Modulo per la presentazione delle osservazioni per i piani/programmi/progetti sottoposti a procedimenti di valutazione ambientale di competenza statale

ID: (n.114) Documenti procedura di Provvedimento Unico in materia Ambientale (PNIEC-PNRR)

Da un'analisi delle varie normative vigenti emerge che le zone dove sono previste le ubicazioni dei 14 aerogeneratori del progetto eolico denominato "Eolico Arlena" sono aree non idonee al loro insediamento come viene illustrato nelle OSSERVAZIONI che seguono:

ALLEGATO n. 3 Mappatura dei 14 Aerogeneratori e conflitti con fasce di rispetto dei Beni culturali tutelati ex art. 20 co.8 lettera c quater del D.Lgs n. 199/2021.

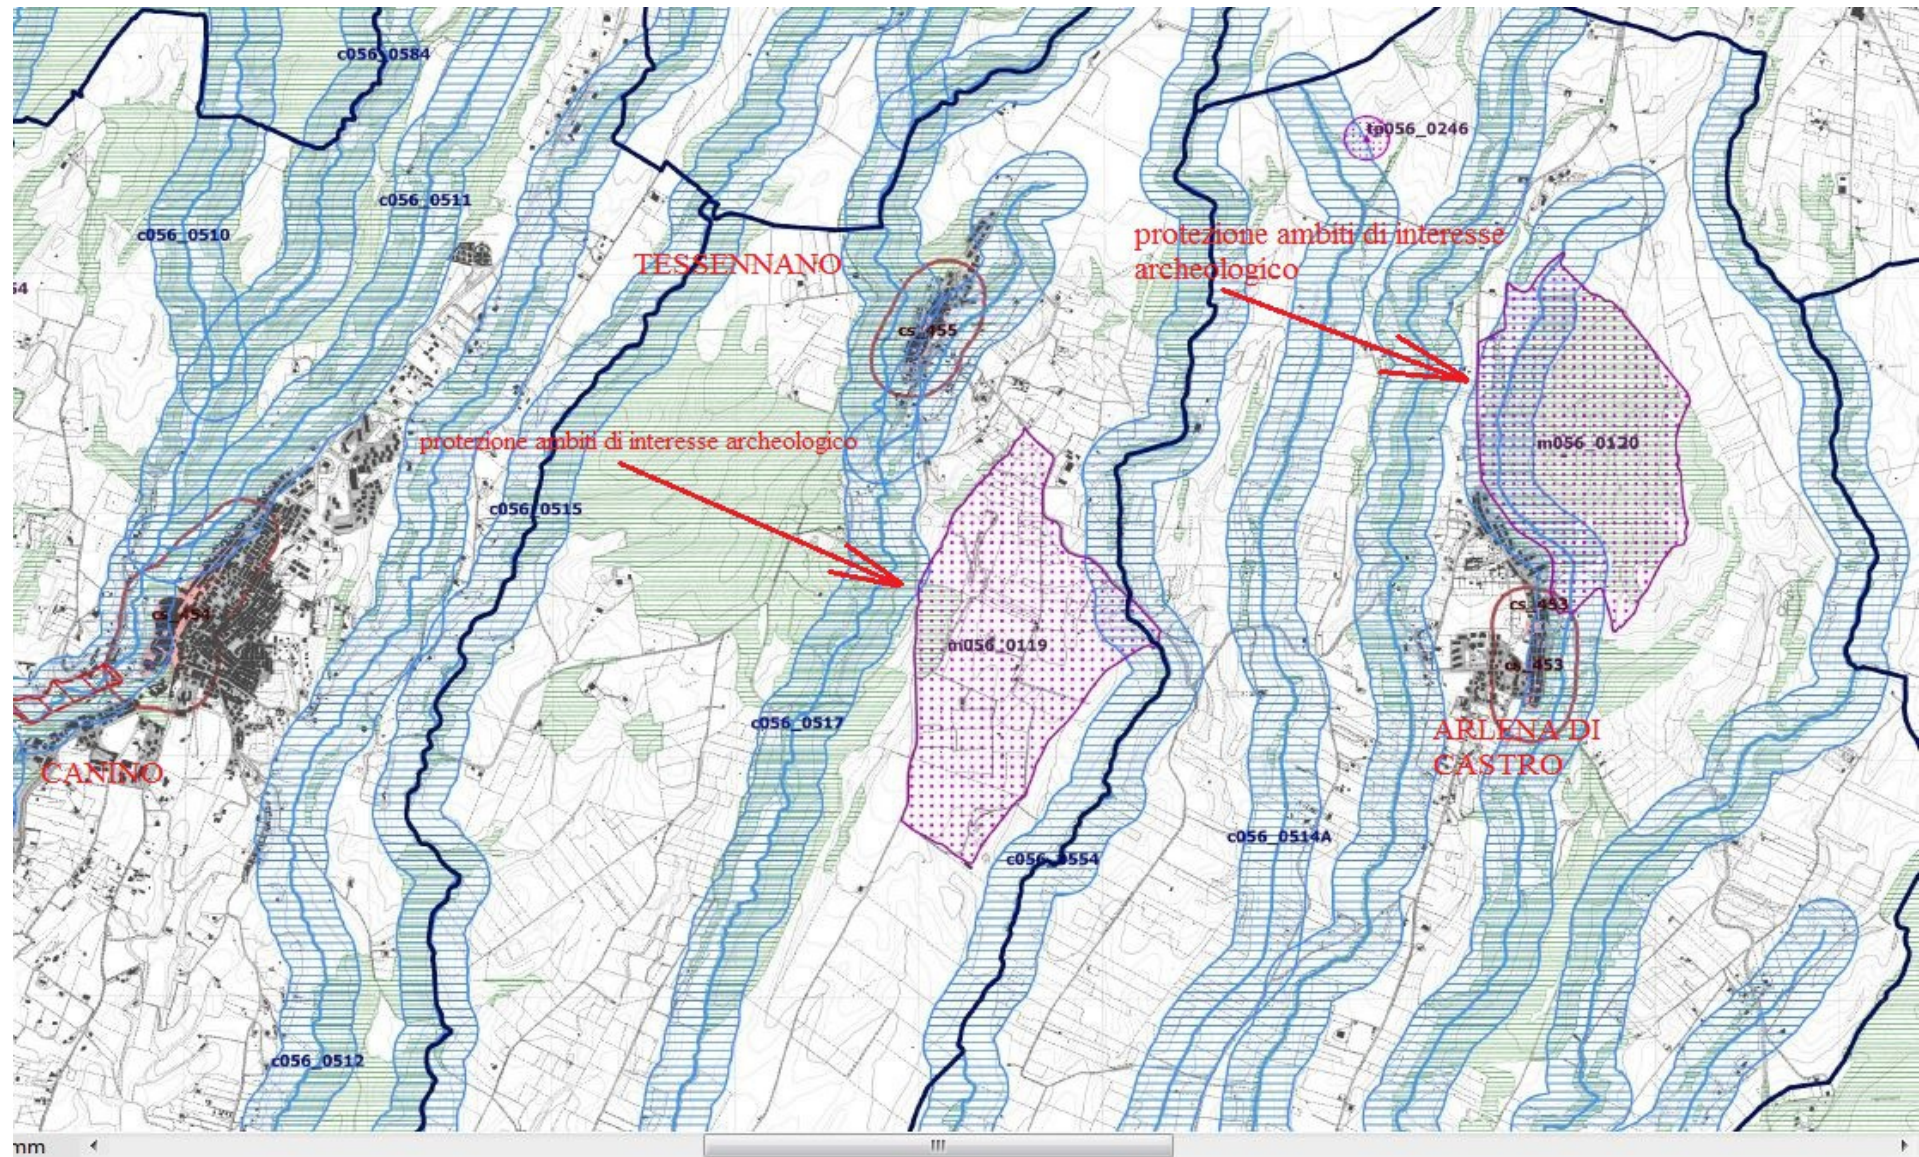
Distanze Aerogeneratori da alcuni Beni Culturali

Centro Storico Canino-AC12 =mt.2.855
" "-AC13 =mt.2.054
" "-AC14 =mt.2.626
Centro Storico Tessennano-AC01 =mt.1.170
" "-AC02 =mt.1.841
" "-AC03 =mt.2.251
" "-AC06 =mt.1.355
" "-AC07= mt.1.891
" "-AC12= mt.1.050
" "-AC14= mt.2.499
" "-AC10= mt.2.485
Centro Storico Arlena di Castro-AC03 =mt.1.672
" "-AC04 =mt.2.005
" "-AC05 =mt.1.553
" "-AC06 =mt.1.752
" "-AC07 =mt.1.208
" "-AC08 =mt.1.330
" "-AC09 =mt.1.820
" "-AC10 =mt.1.723
" "-AC11 =mt.2.034

AREE ARCHEOLOGICHE individuate nel PTPR e tutelate ex art.20 co.8 del D.Lgs n. 199/2021

SITI NATURA 2000 nell' AREA INTERMEDIA e VASTA: ZSC IT6010007 "Lago di Bolsena", ZPS IT6010055 "Lago di Bolsena, Isole Bisentina e Martana", ZSC IT6010020 Fiume Marta (Alto corso), ZPS IT6010021 Monte Romano, ZSC IT6010036 Sughereta di Tuscania, ZPS IT6030005 Comprensorio Tolfetano-Cerite-Manziate nei quali verrebbero insediati i 14 Aerogeneratori.
